熊本県地域振興部
総括審議員 上野 信一 様

子守唄の里・五木を育む清流川辺川を守る県民の会
(ほか 5 2 住民団体) 代表 中島 康

「森林の保水力」現地検証（地表流観察試験）の結果について

平成 16 年～17 年に行われた、地表流観察試験の結果について、以下のように評価いたします。

図 1-1 平成 16 年台風 18 号時の人工林と自然林における地表流発生時の土壌（浅、中、深層）水分の飽和度の推移（土壌水は飽和していない）

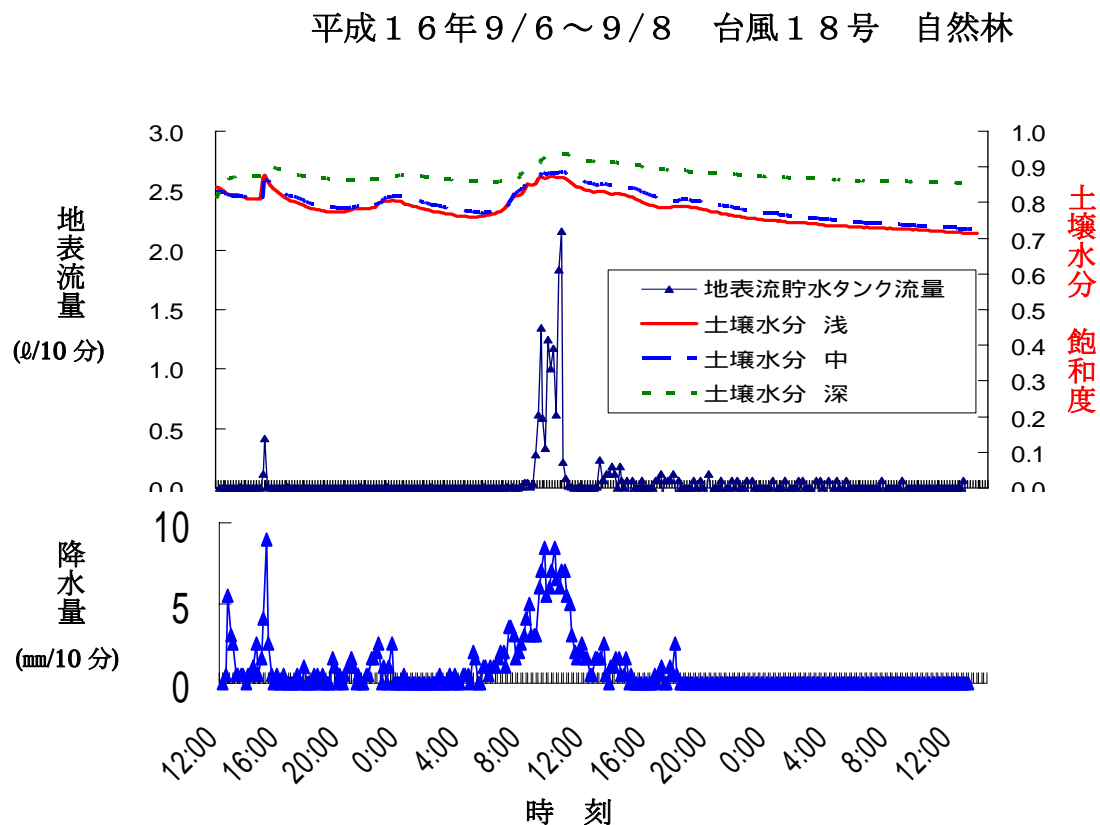
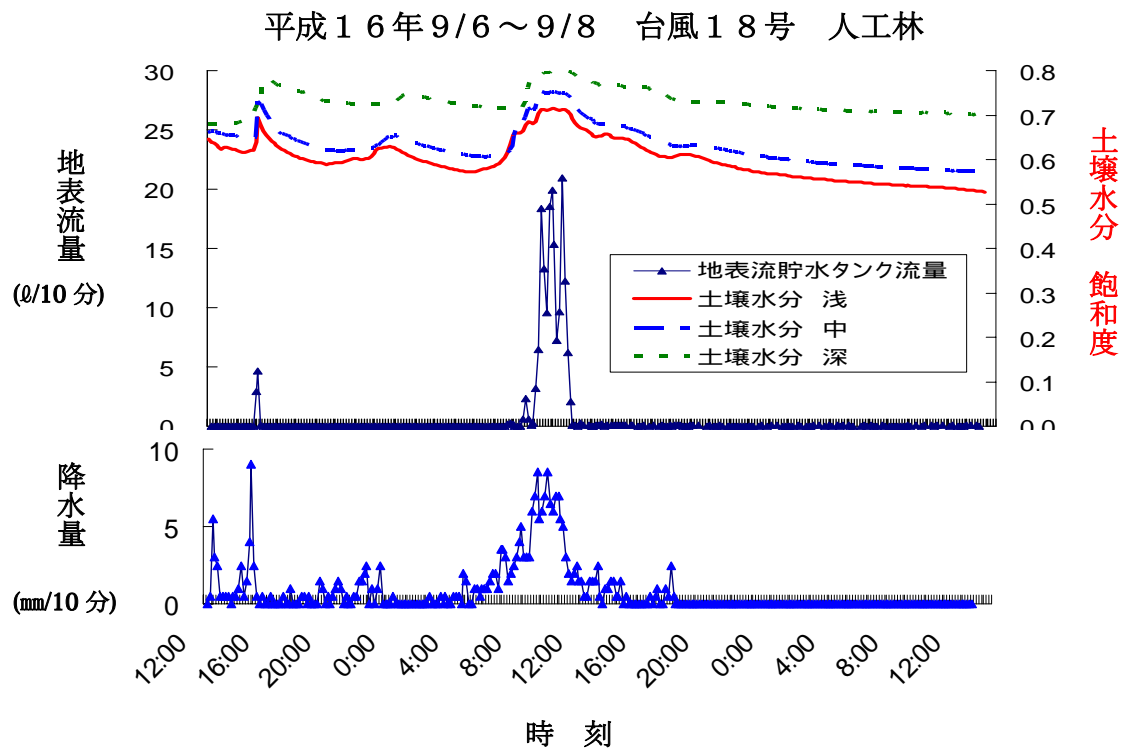
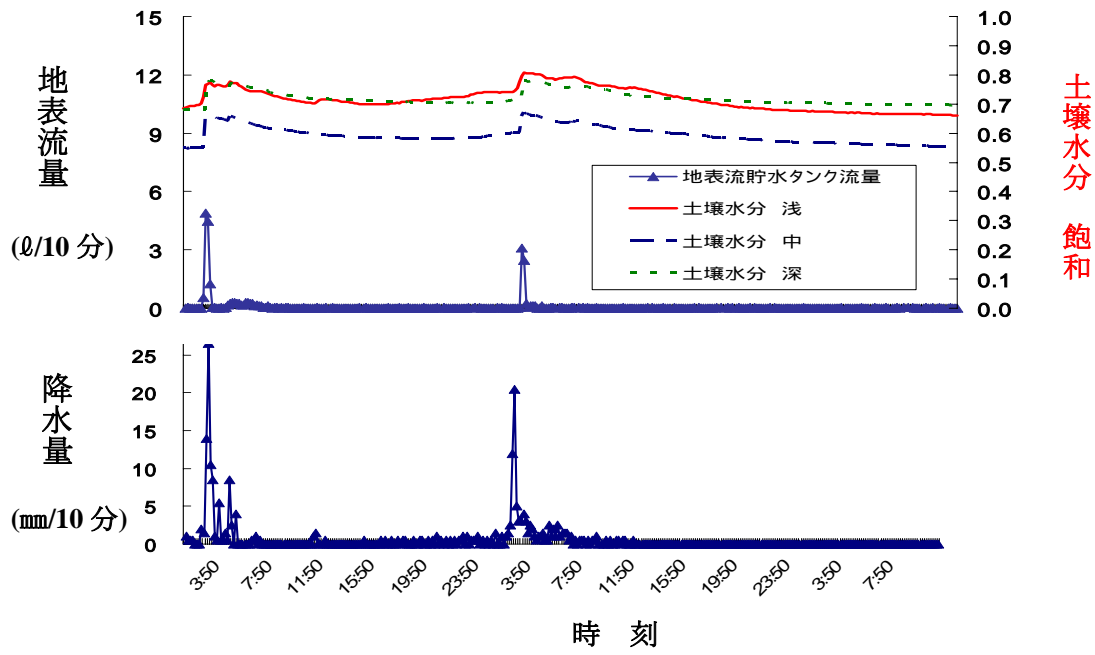
端海野の人工林、自然林とも地表流が発生（雨水樋による捕捉、またはカメラによる観察）しましたが、その時の土壌は上（浅）層はもちろん、深層においてすら雨水によって飽和していません（飽和度が 1 に達していない）。すなわち、飽和型地表流ではなく、ホートン型地表流でした（図 1）。

→ 国土交通省の主張は否定され、ダム反対側の主張が立証されました。

図 2. 人工林と自然林における 1 時間の降水量と地表流量の関係

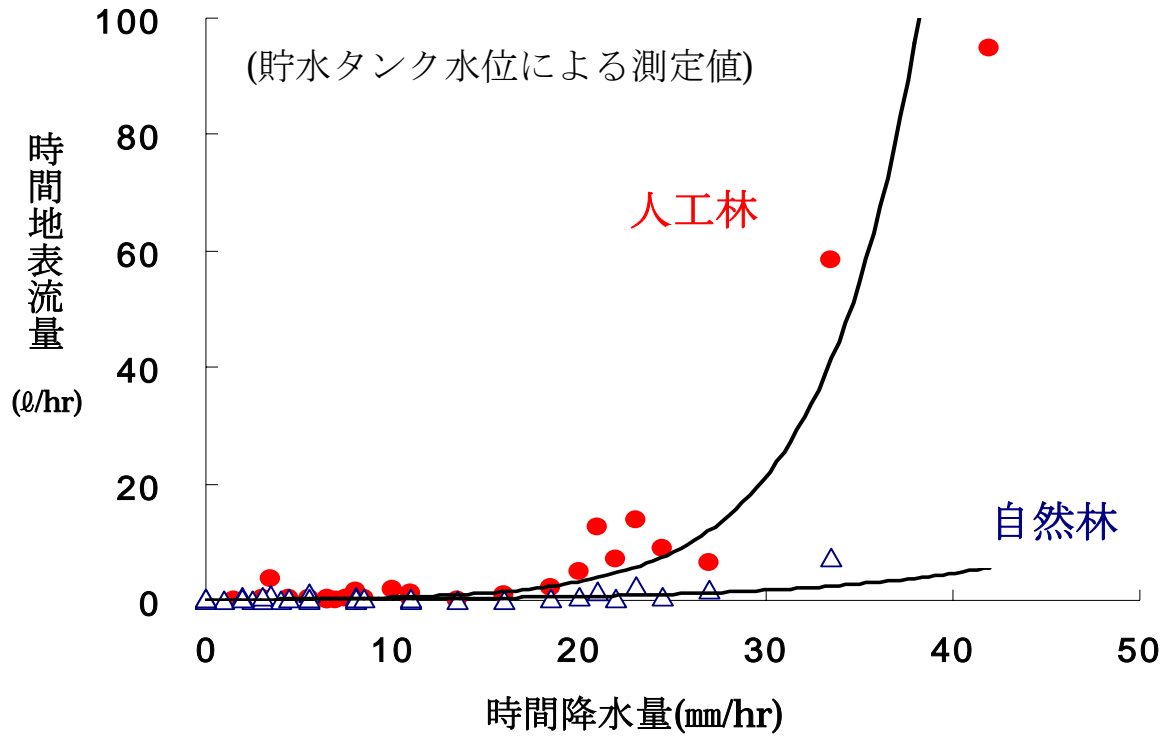
平成 16 年の 3 回にわたる測定結果では、時間降雨量、または 10 分間降雨量との関係では、人工林は自然林よりも地表流量が多いことが示されました（図 2、3）。

図 4 人工林(端海野)における H16 年度と H17 年度の時間降水量と時間地表流量との関係

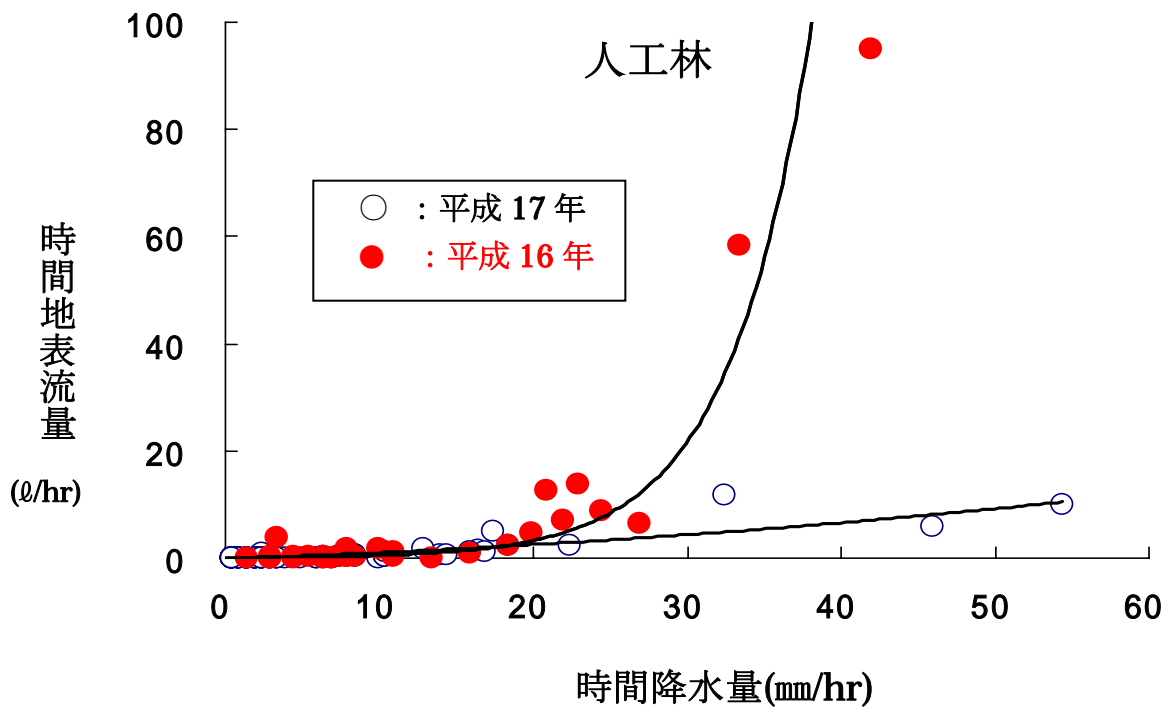
実際に、人工林では平成 17 年 7 月 5～7 日の降雨の際、このフィルターが土砂などで完全に目詰りし、その後、地表流量測定器は完全に作動しなくなりました（地表流が全く転倒升に導入されなくなったためです）。また、完全に地表流の導入が阻止されなくても、フィルターの目詰りで、導入量が制限された場合、大部分のあふれた地表流は、貯水タンクに導入されること無しに、野外に排出されることとなります。それ故に、特に平成 17 年の人工林の地表流測定値には、このあふれた地表流が含まれておらず、またその量も皆目わからないため、得られた値は全く信憑性がないと言えます。

その結果、図 4 に示すように、平成 16 年と 17 年では人工林の地表流量には大きな変化が生じてしまいました。

図 5 自然林(端海野)における H16 年度と H17 年度の時間降水量と時間地表流量との関係

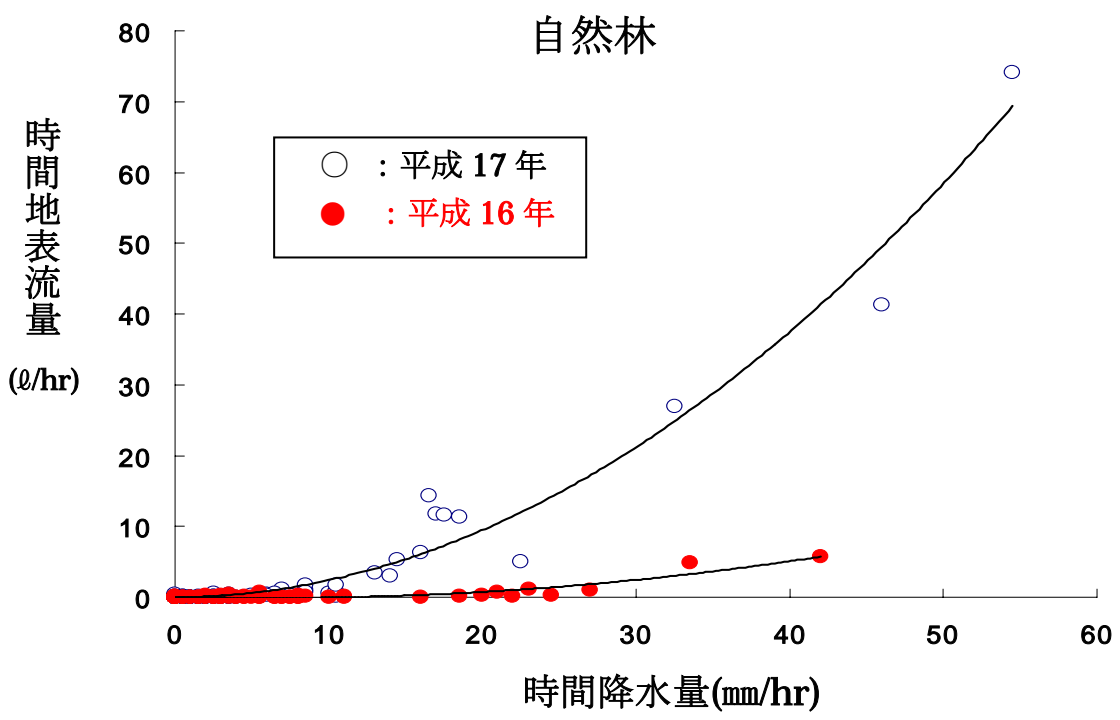
ところが、その時の自然林の地表流測定器にはフィルターが設置されておらず（運用ミス？）、人工林とは異なり、土砂が流れ込んでもフィルターによる目詰りが生じないことより、雨樋から導入された地表流の大部分は地表流測定器を通過して、貯水タンクに流れ込んだと思われます。その結果、自然林では平成 17 年の方が、平成 16 年よりも地表流量が増大している傾向が見られます（図 5）。このことは、平成 16 年の測定においても、17 年ほどではないにしても、雨樋によって捕捉された地表流の一部が下の貯水タンクに導入されず、外部に排出してしまった可能性があることも示唆しています。

以上のことは、地表流量の絶対的な評価は今回の調査からは困難で、平成 16 年の調査においても、せいぜい人工林と自然林の地表流量の大小という、相対的な比較がやっとで、それぞれの地表流量が降水量の何パーセントを占めるかどうかといった評価はできないし、すべきではないでしょう。
